Fra: Marianne Øvreås Aasebø <marianne@entilen-arkitekter.no>
Sendt: fredag 25. oktober 2019 11.27
Til: Merethe Tvedt
Kopi: Postmottak Meland
Emne: Mindre endring mjåtveitmarka/Sveåsen

Som nevnt på telefon i dag. Sender informasjon om felt ADKT og ber om at dere ser på dette når dere går igjennom søknad om mindre endring.

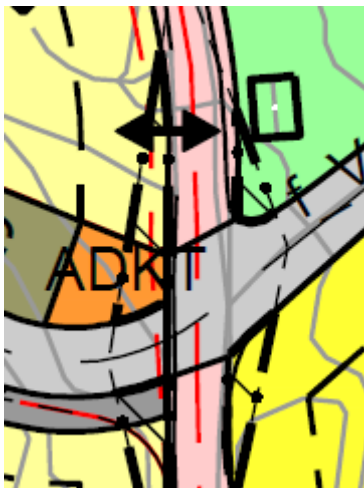
I innsendt søknad ligger formål ADKT tilsvarende som i gjeldende plan. Feltet kan benyttes til trafo, kildesortering eller andre kommunaltekniske anlegg, jf. bestemmelsene punkt 6.3. Det har ikke vært noen intensjon å endre formålet, men i forbindelse med vegprosjektering har man sett at det kan være noen utfordringer med at formålet ligger der:

- Vi har sikret frisikt i plankart (ikke mulig å bygge høyere enn 0,5 meter) i den ytterste delen av ADKT, se utsnitt under. Behovet for frisikt begrenser bruken på deler av arealet. Slik vi ser det, ville dette også vært tilfelle for veg prosjektert etter gjeldende plan og det kommer ikke av endringen som nå søkes om.
- Er behov for at formålet ADKT videreføres? Eksisterende trafo står like ovenfor, på andre siden av gang- og sykkelveg. Det legges til rette for renovasjon oppe i boligområdet (husholdningsavfall). Spørsmål om formålet kan omdisponeres til annen veggrunn grøntareal.
- Vegingeniør har også prosjektert grøft (1 meter langs veg). Er dette i konflikt med formålet? Det er mulig å legge om grøften dersom formål ADKT skal videreføres.
